INFORME N° 00007-2024-SENACE-PE/DEIN-UT

ASUNTO : Se recomienda otorgar conformidad al "Informe Técnico

Sustentatorio para la Obra Accesoria del Km 147+880 - Km 148+000 del Corredor Vial Interoceánico Sur Perú Brasil, Tramo N° 2 Urcos - Puente Inambari", presentado por Concesionaria

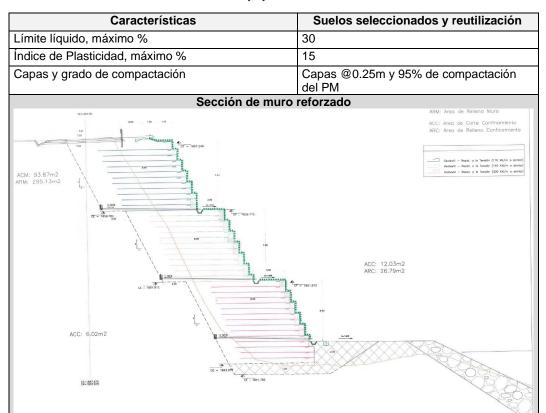
Entre las progresivas KM 147+880-148+000 el talud inferior presenta escarpas, pérdida parcial de la plataforma y erosión generados por las velocidades erosivas del río Araza, las cuales se dan en periodos de altas precipitaciones e incremento del caudal del río y por el tipo de suelo del sector (grava limosa poco consolidada de origen coluvial) ha socavado y erosionado el talud inferior.

Imagen N° 02: Sección típica de enrocado

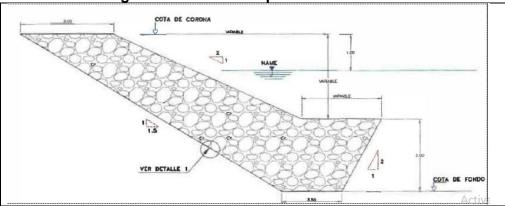
d. Defensa Ribereña con enrocado km 0+000- km 0+145 (km 147+855 - km 148+000): Consiste en un enrocado de 145 m desde la progresiva km 147+855 hasta el km 148+000; asimismo se precisa que el área del enrocado existente es de 21,75 m², la cual se reaprovechara para conformar la nueva defensa en un 90% para cumplir con las características de diseño hidráulico.

Imagen 2. Enrocado proyectado en el sector de intervención de la OA

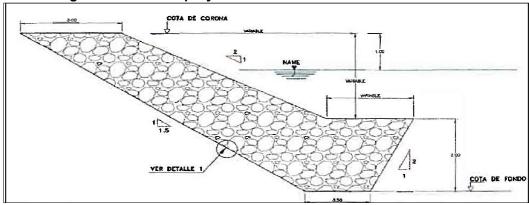
D. Defensa ribereña con enrocado km 0+000- km 0+145 (km 147+855 - km 148+000) La protección descrita por el titular consiste en un enrocado de 145 m, entre las progresivas km 147+855 - km 148+000 con aprovechamiento del 90 % del enrocado existente para conformar la nueva defensa con las características de diseño hidráulico correspondientes (ítem 3.3.3.4 del ITS).
